Betrifft: EMWG 9500.0 und EMWK 9500.0
alle Geräte, die vor Woche 05/13 hergestellt wurden

Reklamation: Kühlgebläse startet bei eingeschalteter Zeitschaltuhrfunktion
automatisch nach 10 Minuten

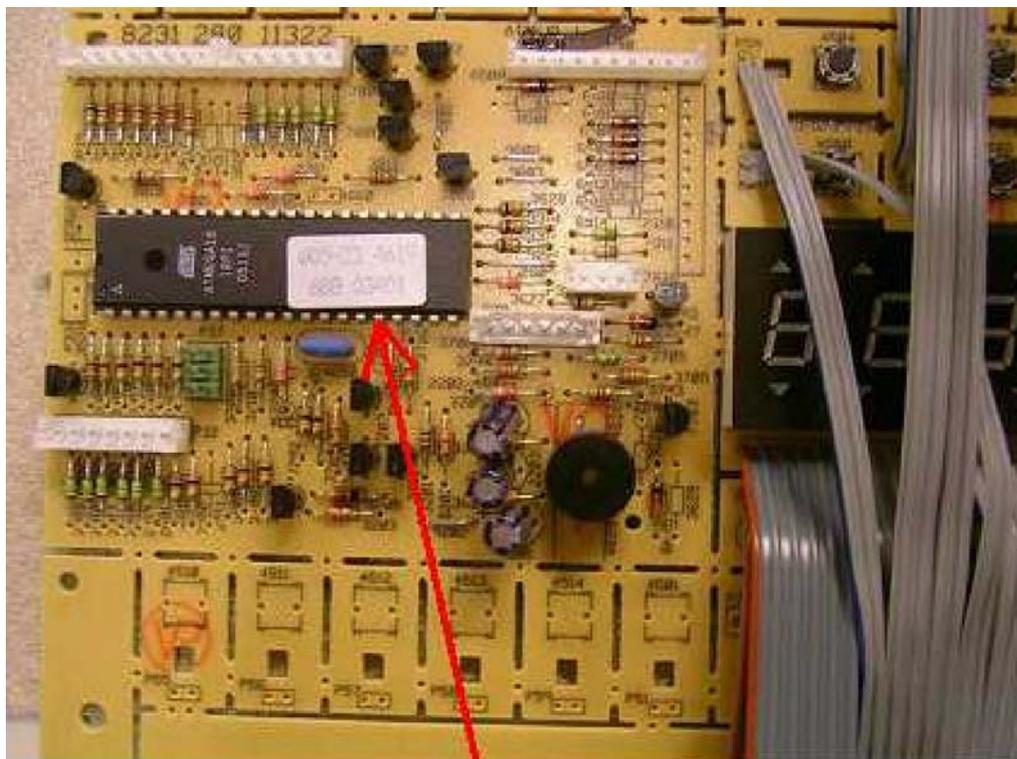
Wird die Zeitschaltuhrfunktion länger als 10 Minuten verwendet, startet automatisch das Kühlgebläse. Um dies zu verhindern, wurde das EEPROM der Steuerungsplatine KAG ET.-Nr. 531 318 mit einer neuen Softwareversion versehen.

Die neue Softwareversion beginnt mit Produktionswoche 05/13 in allen EEPROM's der Steuerungsplatinen. Das Produktionsdatum der Platinen ist über den Aufkleber auf dem EEPROM zu erkennen.

In diesem Beispiel ist das Produktionsdatum der Platine W05-23
(05 = Jahr, 23 = KW 23)
